Interventi Bocca di Lido/Treporti

Osservazioni Arch. Sandro Castagna

Spalla Est

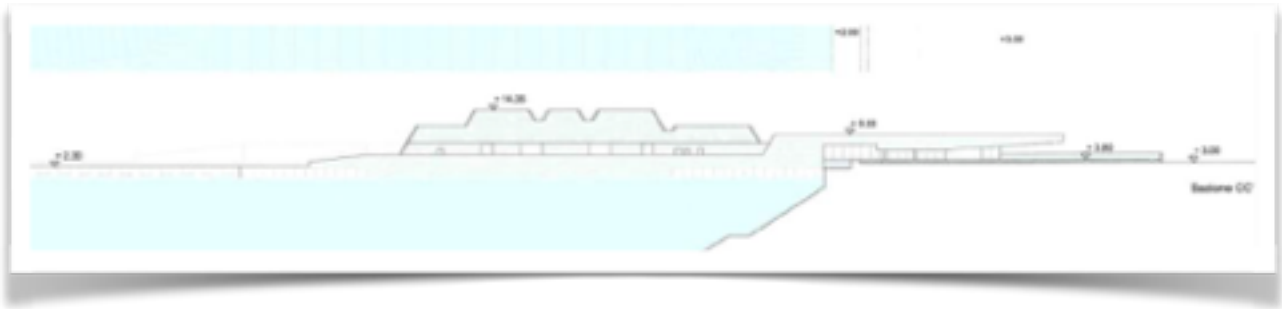
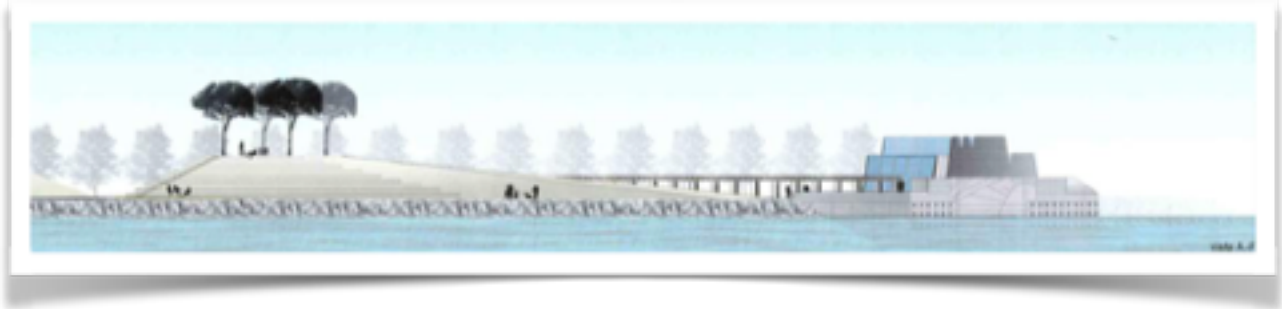
Perché il principio generale dell’intervento sia quello dell’inserimento inteso come integrazione delle opere, col territorio circostante la presenza del Forte S. Andrea certamente crea spunti d’ispirazione compositiva di dialogo e di relazione architettonica tra le varie componenti dell’intervento.

Rimane pero nel tavolo l’impatto dei volumi che la nuova edificazione tecnica inserisce nell’area. Le altezze ancora immotivatamente giustificate portando a stravolgere il concetto primario del sistema MO.SE che era quello della sua invisibilità superficiale essendo sommerso nelle acque.

• L’edificio di controllo lato est

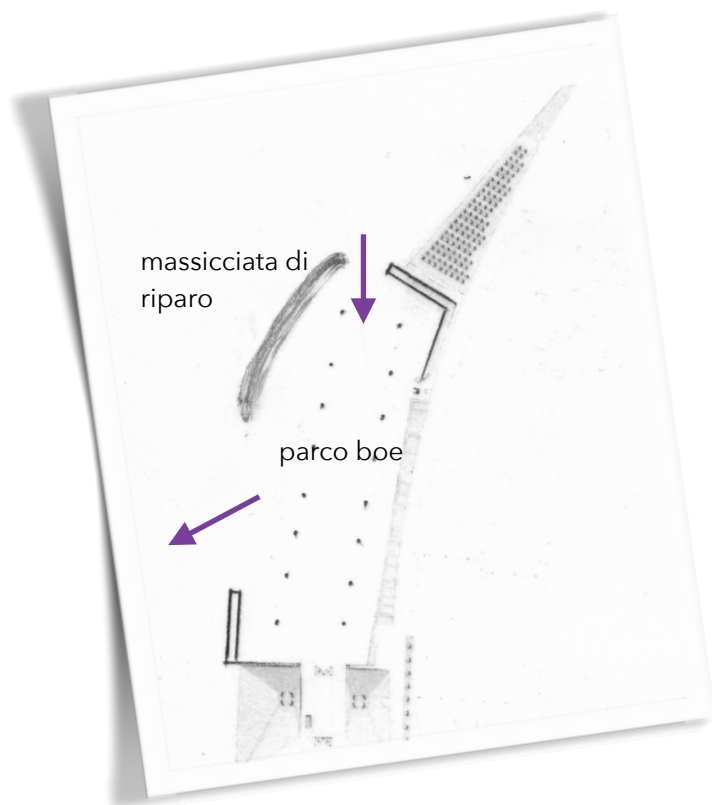
Osserviamo che le parti cosiddette tecniche - l’edificio di controllo lato Treporti a quota mt+ 14.20 - il quale ha una preponderanza volumetrica che potrebbe esser meglio verificata se si ponesse una attenta

verifica non solo tecnica data dall'uso dei volumi ma anche per privilegiare certamente il restauro paesaggistico complessivo che si sviluppa nella sua lunghezza orografica del confine di terra.

Una analisi più precisa che esprima l'uso dei volumi tecnici, per capire e calibrare le vere necessità tecnicamente indispensabili, eliminando il potenziale spreco di superfici o il sovradimensionamento di volumetrie per mantenere lo stretto necessario al servizio delle movimentazioni tecnologiche complessive del sistema di paratie mobili.

Questa operazione potrebbe suggerire una calibratura degli elementi con una maggiore armonizzazione architettonica connessa al sito a partire dall'edificio di controllo in oggetto. Tale allo scopo di minimizzare o eliminare completamente qualsiasi eccesso, privilegiando un certo minimalismo architettonico sostenibile e di estetica col paesaggio naturale.

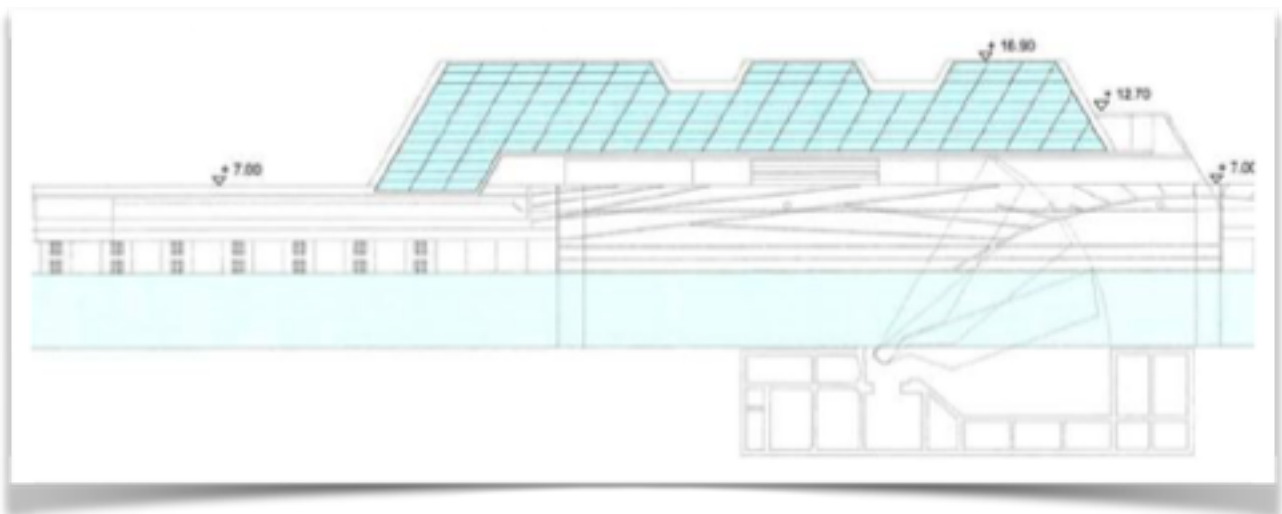
Il trattamento dell'edificato di progetto in c.a. e delle superfici verticali ad ampie aree vetrate e dei tetti, potrebbe prevedere ove possibile, l'uso di materiali biocompatibili ad assorbimento termico e con eventuali mascheramenti vegetativi con terra piantumata tale anche per le superfici verticali delle pareti, per compensare l'effetto riflettente del vetro o di elementi in acciaio.

La ventilazione naturale dell'edificio andrebbe suggerita e accompagnata da aperture flessibili onde dare una massima aerazione diluendo al massimo i sistemi di approvvigionamento energetico.

L'assenza di energie rinnovabili in genere come il fotovoltaico e di utilizzo di centrali ad energia mareometrica proprio in questi luoghi circondati da flussi di marea importante, sembra ingiustificato e quanto mai opportuno un ripensamento complessivo dato da fonti energetiche alternative con l'introduzione di questo tema nel progetto.

Il controllo delle fonti inquinanti da illuminazione di notevole intensità provenienti dagli edifici e dell'incidenza sonora nella parte dove insistono i macchinari andrebbe espletata e controllavano maggiore attenzione in quanto non appare nelle relazioni di progetto.
